**Dodatek č.5 ke Smlouvě o dílo**  
**k provedení stavby č. 0113 TV Lipence, etapa 0015 K Průhonu**

číslo smlouvy objednatele: č. DIL/20/04/000281/2016  
číslo smlouvy zhotovitele: č. AV.16053.1.150

Stavba č. 0113 TV Lipence, etapa 0015 K Průhonu		FO 3	
<b>POTVRZENÍ ZMĚNY</b>		<b>č. PoZ 4</b>	
PoZ vystavil: SPOLEČNOST GEOSAN + POHL- LIPENCE; zastoupena na základě společenské smlouvy vedoucím společníkem GEOSAN GROUP a.s.		Datum: 11. 6. 2019	
PoZ navazuje na: NOZ č.17, NOZ č.18, NOZ č.19.		k dodatku č. 4	
Odesláno/ předáno:			osobně
<p>Podepsaní zmocněnci potvrzují v souladu se Smlouvou o dílo č. DIL/20/04/000281/2016 tuto změnu rozsahu díla jako podklad k uzavření Dodatku č. 4 k předmětné Smlouvě o dílo.</p> <p>Nejedná se o podstatnou změnu závazku ze smlouvy na veřejnou zakázku dle § 222 odst. 6) zákona č. 134/2016 Sb., o zadávání veřejných zakázek, neboť její potřeba vznikla v důsledku okolností, které zadavatel jednající s náležitou péčí nemohl předvídat, nemění celkovou povahu veřejné zakázky, a hodnota změny v žádném případě nepřekročí 50 % původní hodnoty závazku.</p> <p>Dle §222 odst 9) zákona č. 134/2016 Sb., o zadávání veřejných zakázek, celkový cenový nárůst související

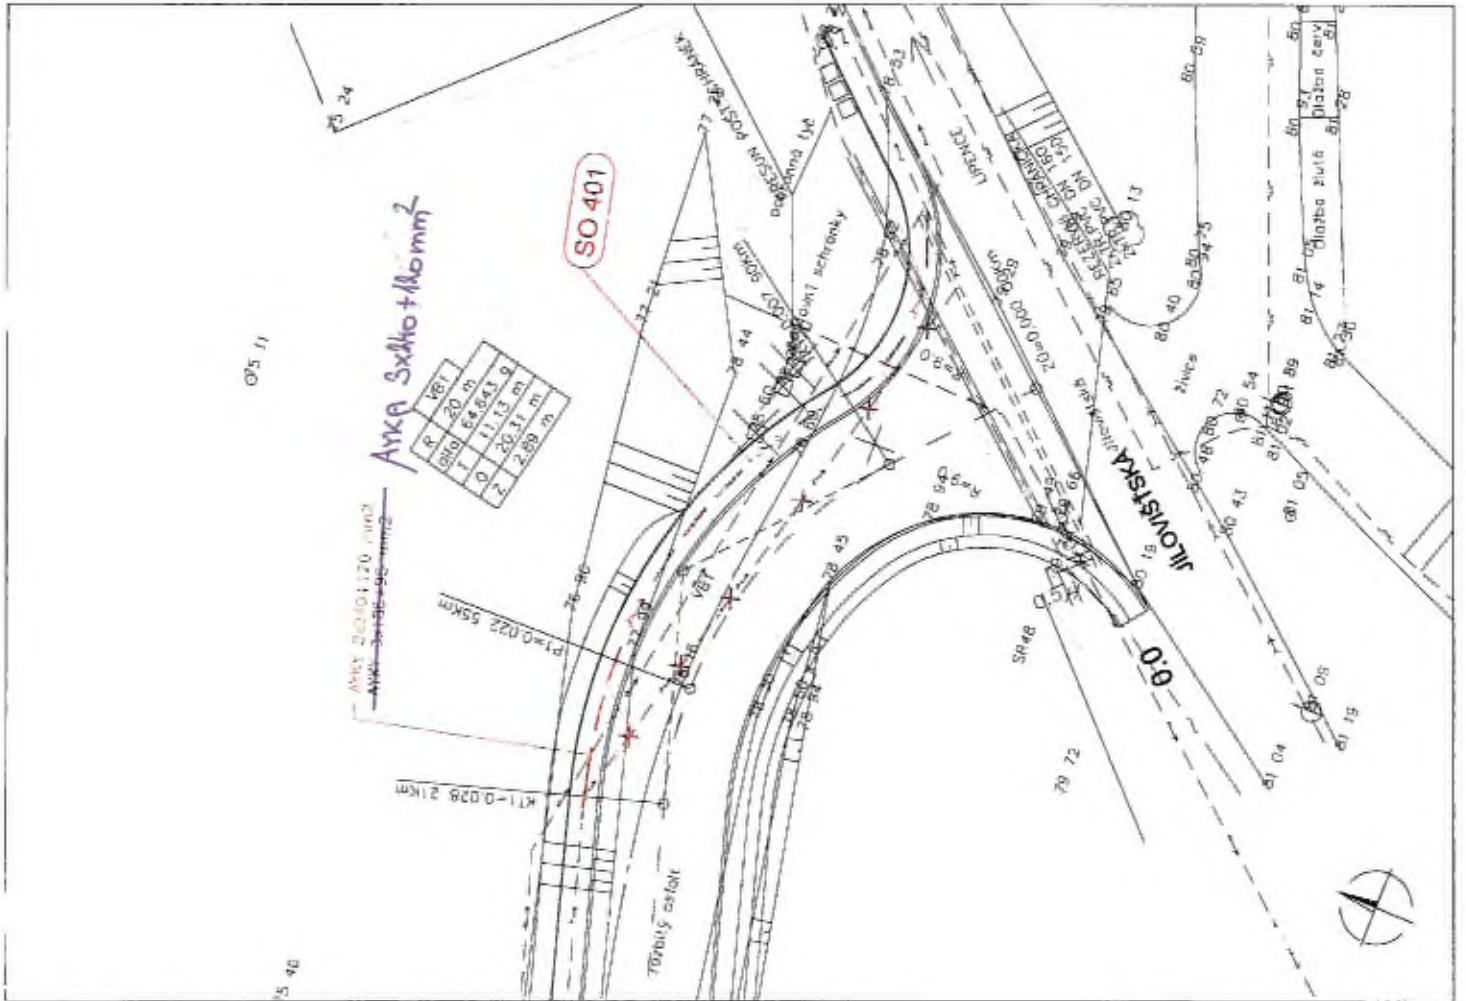
Stavba č. 0113 TV Lipence, etapa 0015 K Průhonu		FO 1	
<b>OZNÁMENÍ ZMĚNY</b>		<b>č. OZ 17</b>	
Komu: INV MHMP		Datum: 27. 5. 2019	
Odesláno/ předáno:			osobně
Týká se:	SOD č. DIL/20/04/000281/2016		
Odkazy:	na specifikaci:	Čl. 6 Změny a dodatky, odst. 6.1.	
	na výkresy:		
	na rozp. podklady:		
	na jinou část smlouvy:		
	Kategorizace položek		
<p><b>ZMĚNA:</b>  Na základě požadavku PREdistribuce, a.s. (Technicky-ekonomické návrhy staveb (TENS) PREdi číslo 24-08 365 z roku 2008), z důvodu sjednocení průřezů kabelů AYKA a AXEKVCEY, za účastní MČ Lipence, Zhotovitele, TDS a Objednatele v prostoru stavebního objektu „Rekonstrukce ul. Na Lhotkách I. etapa; SO 401 Přeložka PRE“ bylo zjištěno, že stávající Projektová dokumentace nezahrnuje tento závazný požadavek PREdistribuce, a.s.</p> <p>Z tohoto důvodu je navržena změna kabelů NN a VN na 1-AYKA-J-OT 3x240 mm<sup>2</sup> + 120 mm<sup>2</sup> a na 22-AXEKVCEY+OT 1x240 mm<sup>2</sup>.</p>

Stavba č. 0113 TV Lipence, etapa 0015 K Průhonu			FO 2	
<b>NÁVRH OHODNOCENÍ ZMĚNY</b>			<b>Č. NOZ 17</b>	
NOZ zpracoval: SPOLEČNOST GEOSAN + POHL - LIPENCE; zastoupena na základě společenské smlouvy vedoucím společníkem GEOSAN GROUP a.s.			Datum: 30. 5. 2019	
NOZ navazuje na:	OZ č. 17	PZ č.	PL č.:	
Odesláno/ předáno:				osobně
<p>V souladu se Smlouvou o dílo č. DIL/20/04/000281/2016 předkládáme návrh úpravy</p> <p>(a) <b>dohodnuté ceny</b> <input checked="" type="checkbox"/></p> <p>(b) <b>dohodnuté lhůty ukončení díla</b> <input type="checkbox"/></p> <p>zpracovaný v návaznosti na rozpočtové poklady:</p> <ul style="list-style-type: none"> <li>- příloha k NOZ 17, tj. Změnový list č. 17;</li> <li>- specifikace díla a kalkulace ceny dle výše uvedené Smlouvy o dílo.</li> </ul> <p>Cena dodatečných stavebních prací:</p> <p>Méněpráce bez DPH: -13 502,- Kč</p> <p>Vícepráce bez DPH: 29 394,- Kč</p> <p>Cena celkem 15 892,- Kč  DPH 21 % 3 337,32 Kč  Cena s DPH 19 229,32 Kč</p>

Detail- DIO č. 1

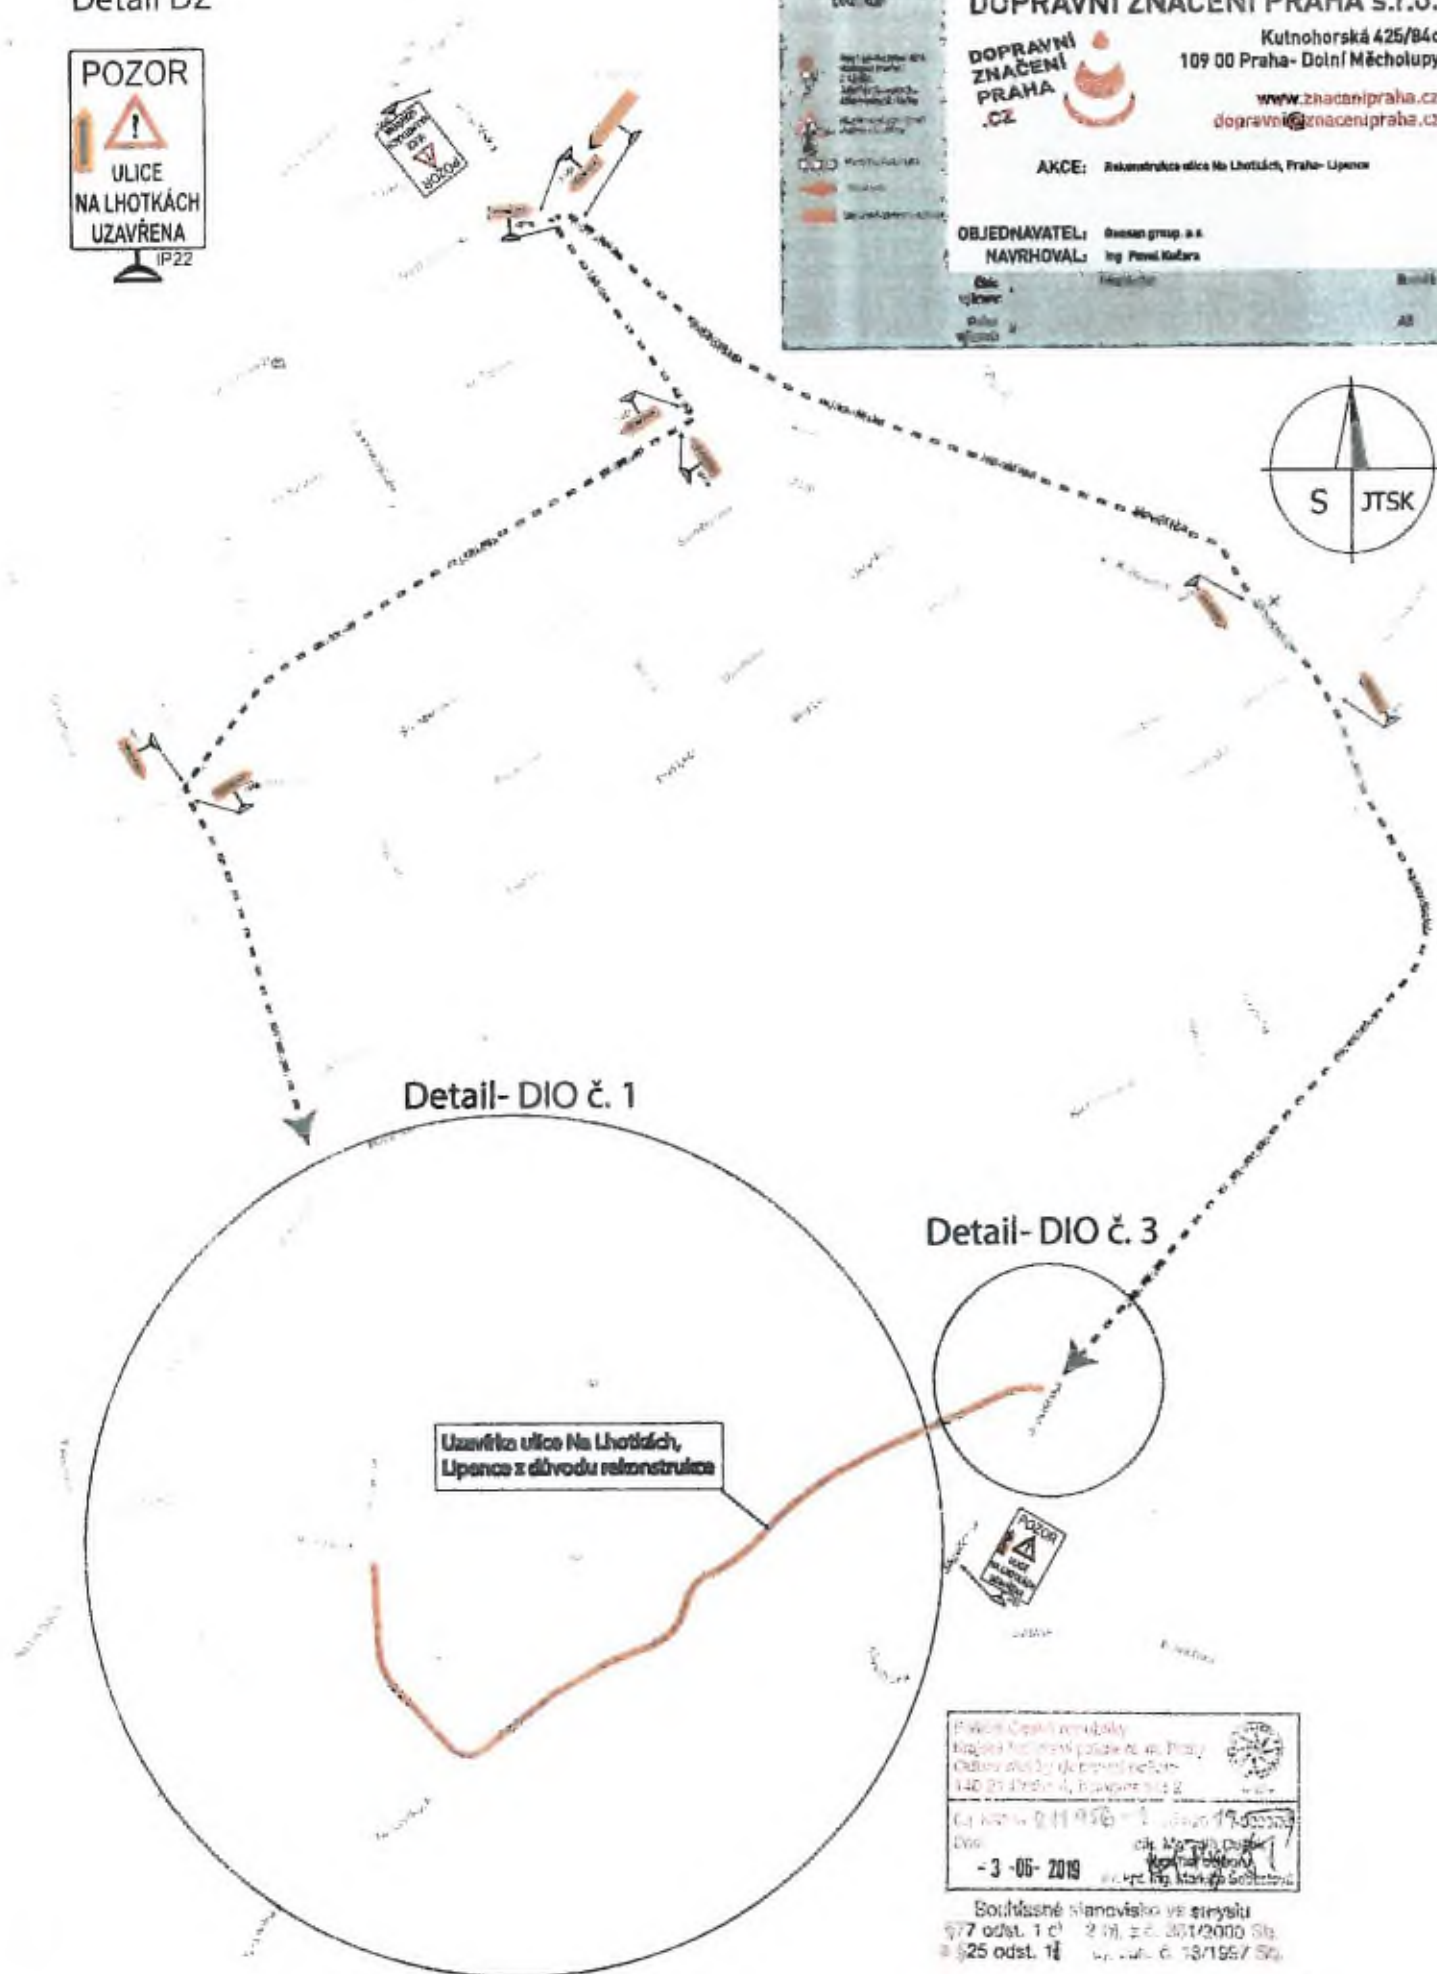
Stavba č. 0113 TV Lipence, etapa 0015 K Průhonu		FO 1	
<b>OZNÁMENÍ ZMĚNY</b>		<b>č. OZ 18</b>	
Komu: INV MHMP		Datum: 27. 5. 2019	
Odesláno/ předáno:			osobně
Týká se:	SOD č. DIL/20/04/000281/2016		
Odkazy:	na specifikaci:	Čl. 6 Změny a dodatky, odst. 6.1.	
	na výkresy:		
	na rozp. podklady:		
	na jinou část smlouvy:		
	Kategorizace položek		
<p><b>ZMĚNA:</b>  Na základě místního šetření za účastní MČ Lipence, Zhotovitele, TDS a Objednatele v prostoru stavebního objektu „Rekonstrukce ul. Na Lhotkách I. etapa; SO 100 Komunikace a zpevněné plochy“ bylo zjištěno, že při navržené plné uzavírce stavby nelze zajistit dopravní obslužnost přilehlých nemovitostí jiným způsobem, než realizací samostatné objízdné trasy (realizace/výstavba řešena samostatně v gesci Investora stavby). Tato změna řeší instalaci přechodného dopravního značení (DIO/DIR) během výstavby akce „Rekonstrukce ul. Na Lhotkách I. etapa; SO 100 Komunikace a zpevněné plochy“ na nově realizované objízdné trase.</p> <p>Z tohoto důvodu je navržena instalace přechodného dopravního značení na objízdné trase dle požadavku DI PČR po celou dobu výstavby v úseku ul. Na Lhotkách a ul. Boudova (viz samostatná příloha).</p> <p>Počet připojených listů specifikací: 1                      Počet výkresů: 1</p>

Stavba č. 0113 TV Lipence, etapa 0015 K Průhonu			FO 2	
<b>NÁVRH OHODNOCENÍ ZMĚNY</b>			<b>č. NOZ 18</b>	
NOZ zpracoval: SPOLEČNOST GEOSAN + POHL- LIPENCE; zastoupena na základě společenské smlouvy vedoucím společníkem GEOSAN GROUP a.s.			Datum: 30. 5. 2019	
NOZ navazuje na:	OZ č. 18	PZ č.	PL č.:	
Odesláno/ předáno:				osobně
<p>V souladu se Smlouvou o dílo č. DIL/20/04/000281/2016 předkládáme návrh úpravy</p> <p>(a) <b>dohodnuté ceny</b> <input checked="" type="checkbox"/></p> <p>(b) <b>dohodnuté lhůty ukončení díla</b> <input type="checkbox"/></p> <p>zpracovaný v návaznosti na rozpočtové poklady:</p> <ul style="list-style-type: none"> <li>- příloha k NOZ 18, tj. Změnový list č. 18;</li> <li>- specifikace díla a kalkulace ceny dle výše uvedené Smlouvy o dílo.</li> </ul> <p>Cena dodatečných stavebních prací:</p> <p>Vícepráce bez DPH: 174.073,57 Kč</p> <p>Cena celkem 174.073,57 Kč</p> <p>DPH 21 % 36.555,45 Kč</p> <p>Cena s DPH 210.629,02 Kč</p> <p>Počet listů příloh: 3</p>

**OPĚRNÁ GABIONOVÁ STĚNA**

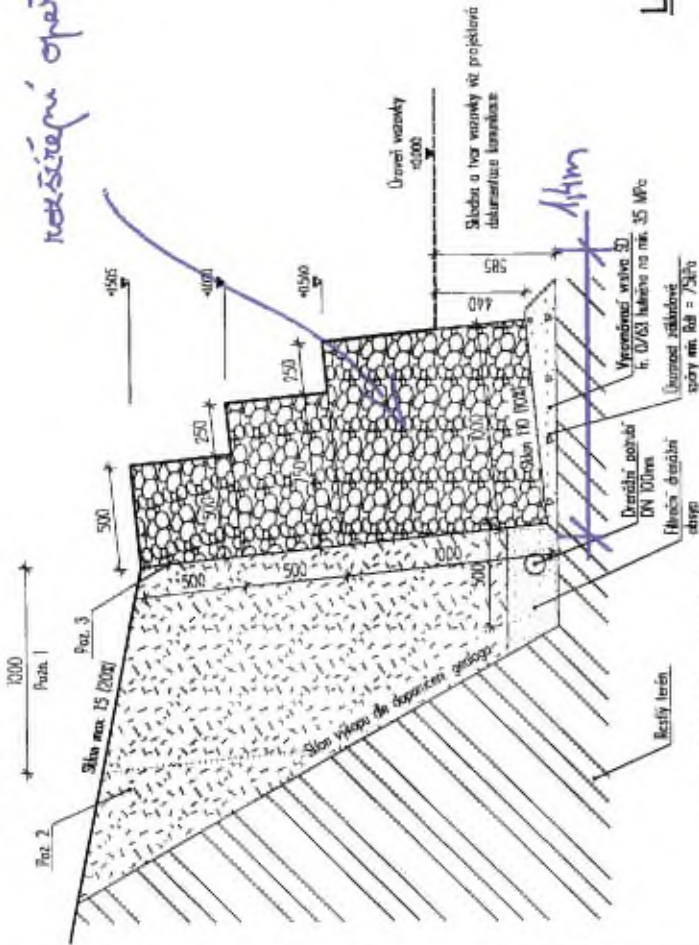
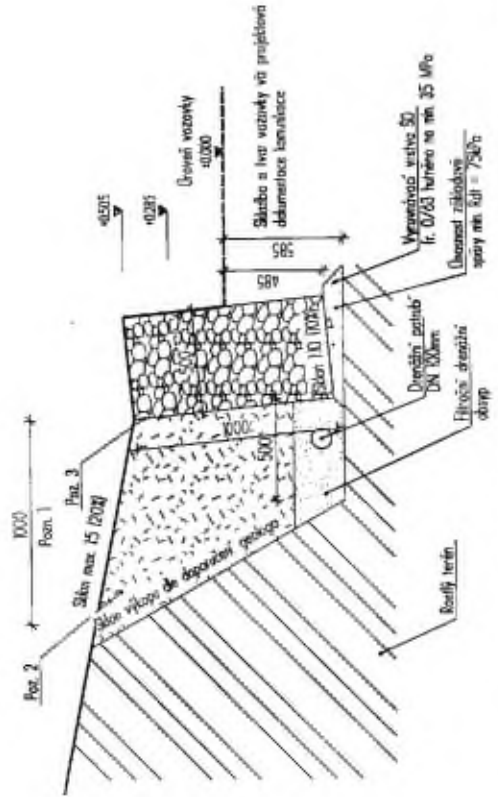
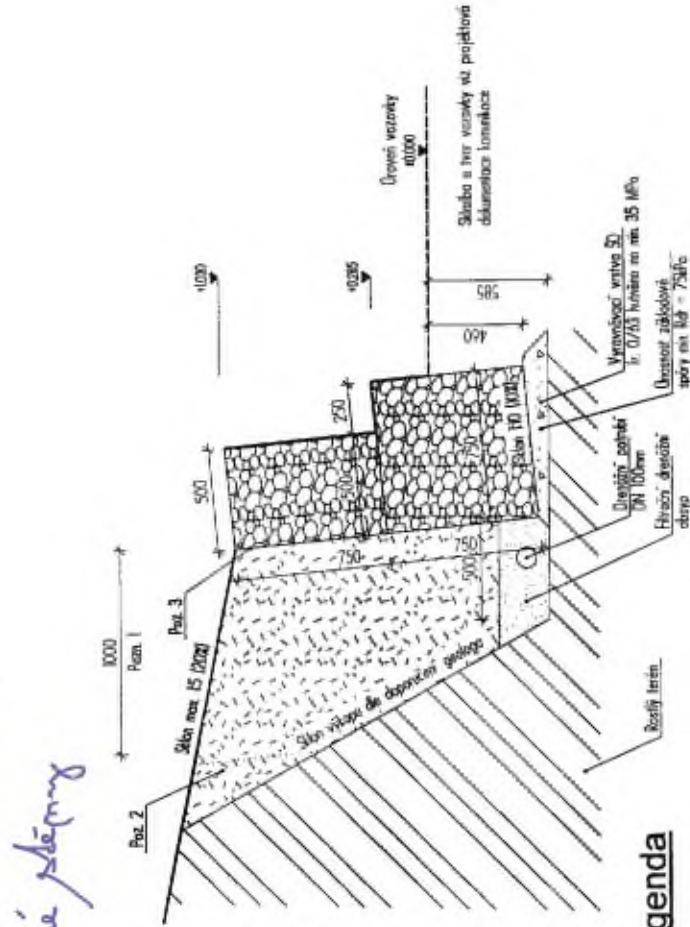
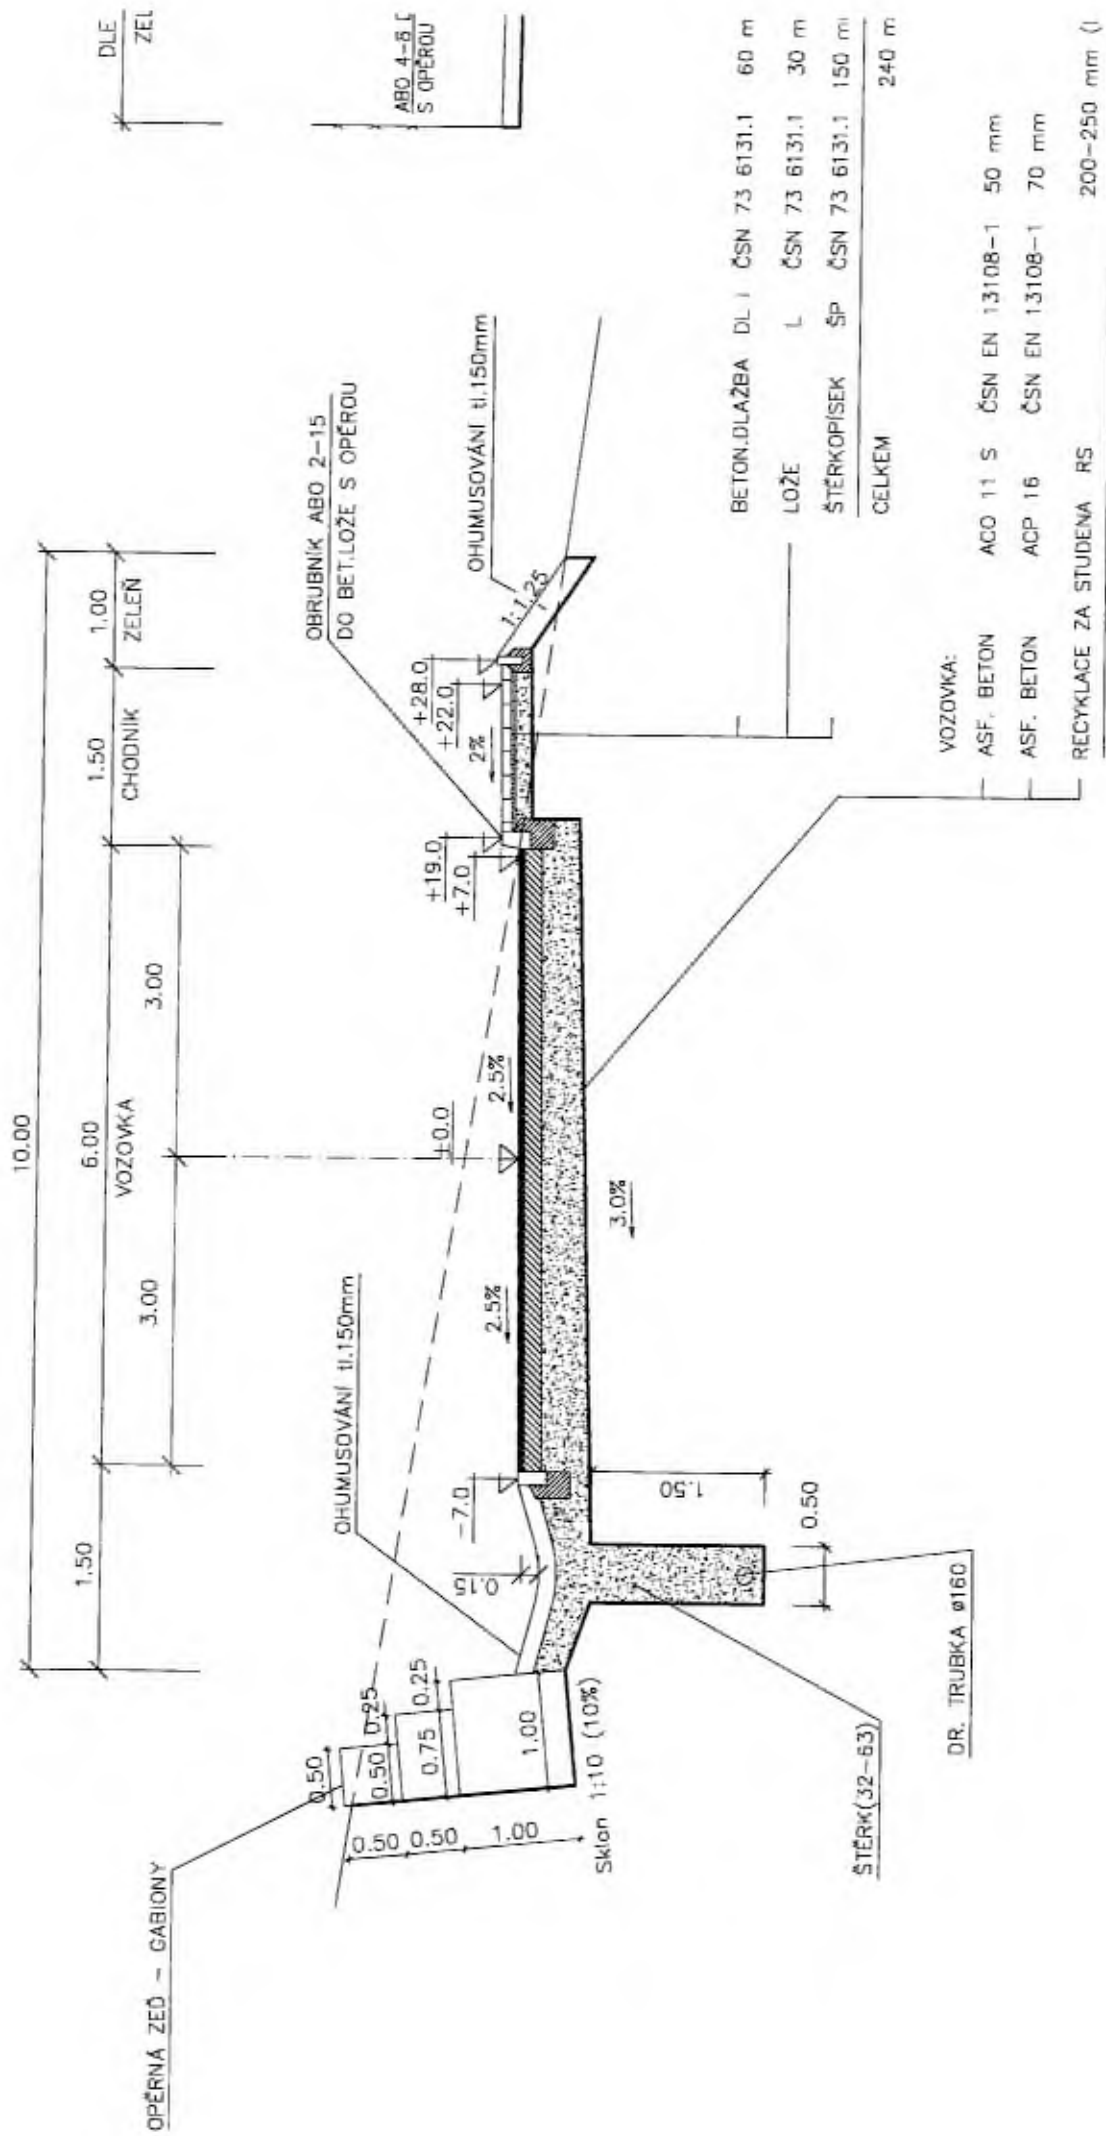
Stavba č. 0113 TV Lipence, etapa 0015 K Průhonu		FO 1	
<b>OZNÁMENÍ ZMĚNY</b>		<b>č. OZ 19</b>	
Komu: INV MHMP		Datum: 5. 6. 2019	
Odesláno/ předáno:			osobně
Týká se:		SOD č. DIL/20/04/000281/2016	
Odkazy:	na specifikaci:	Čl. 6 Změny a dodatky, odst. 6.1.	
	na výkresy:		
	na rozp. podklady:		
	na jinou část smlouvy:		
	Kategorizace položek		
<b>ZMĚNA:</b>			
<p>Na základě místního šetření za účastní MČ Lipence, Zhotovitele, TDS a Objednatele v prostoru stavebního objektu „Rekonstrukce ul. Na Lhotkách I. etapa; SO 100 Komunikace a zpevněné plochy“, a na základě statického posudku zpracovaného autorizovaným inženýrem v oboru statika a dynamika staveb bylo zjištěno, že navržený tvar gabionové stěny nevyhoví stávajícími místnímu zatížení, a při ponechání původně navrženého tvaru gabionové stěny by mohlo hrozit její sesunutí na nově realizovanou komunikaci. Dále bylo zjištěno, že původně navržený betonový základ gabionové stěny neumožní odvodnění prostoru za gabionovou stěnou, a opět by mohlo hrozit její „podmáčení“ a její sesunutí na nově realizovanou komunikaci.</p> <p>Tato změna řeší úpravu gabionové stěny na akci „Rekonstrukce ul. Na Lhotkách I. etapa; SO 100 Komunikace a zpevněné plochy“. Z tohoto důvodu je navržena masivnější gabionová stěna v souladu se statickým výpočtem a v souladu se vzorovými řezy TP a ČSN; dále je navržena záměna betonového základu za základ z dalšího „koše“ gabionové stěny, který umožní nutné odvodnění gabionové stěny do zasakovacího drénu.</p> <p>Počet připojených listů specifikací: 1                      Počet výkresů: 1</p>

Stavba č. 0113 TV Lipence, etapa 0015 K Průhonu			FO 2	
<b>NÁVRH OHODNOCENÍ ZMĚNY</b>			<b>č. NOZ 19</b>	
NOZ zpracoval: SPOLEČNOST GEOSAN + POHL- LIPENCE; zastoupena na základě společenské smlouvy vedoucím společníkem GEOSAN GROUP a.s.			Datum: 10. 6. 2019	
NOZ navazuje na:	OZ č. 19	PZ č.	PL č.:	
Odesláno/ předáno:				osobně
<p>V souladu se Smlouvou o dílo č. DIL/20/04/000281/2016 předkládáme návrh úpravy</p> <p>(a) <b>dohodnuté ceny</b> <input checked="" type="checkbox"/></p> <p>(b) <b>dohodnuté lhůty ukončení díla</b> <input type="checkbox"/></p> <p>zpracovaný v návaznosti na rozpočtové poklady:</p> <ul style="list-style-type: none"> <li>- příloha k NOZ 19, tj. Změnový list č. 19;</li> <li>- specifikace díla a kalkulace ceny dle výše uvedené Smlouvy o dílo.</li> </ul> <p>Cena dodatečných stavebních prací:</p> <p>Méněpráce bez DPH: -96.556,50 Kč</p> <p>Vícepráce bez DPH: 558.560,- Kč</p> <p>Cena celkem 462.003,50 Kč  DPH 21 % 97.020,74 Kč  Cena s DPH 559.024,24 Kč</p>

Poř. č. pol.	Kód položky	Varianta položky	Název položky	jednotka	Počet jednotek změny	CENA		Cena položky pochází z:
						jednotková	celkem RDS	
1	2	3	4	5	6	7	8	9
		<b>3</b>	<b>Svislé a kompletní konstrukce</b>					
1	334214921		Zdivo nadzákladové opěrných zdí z lomového kamene do dřevěných ostenů na suchu náhrada za betonový základ: 64,91 m3; rozšíření opěrné stěny viz změna PD: 139,54 m3	M3	174,560	3 200,00	558 560,00	Smlouva o dílo
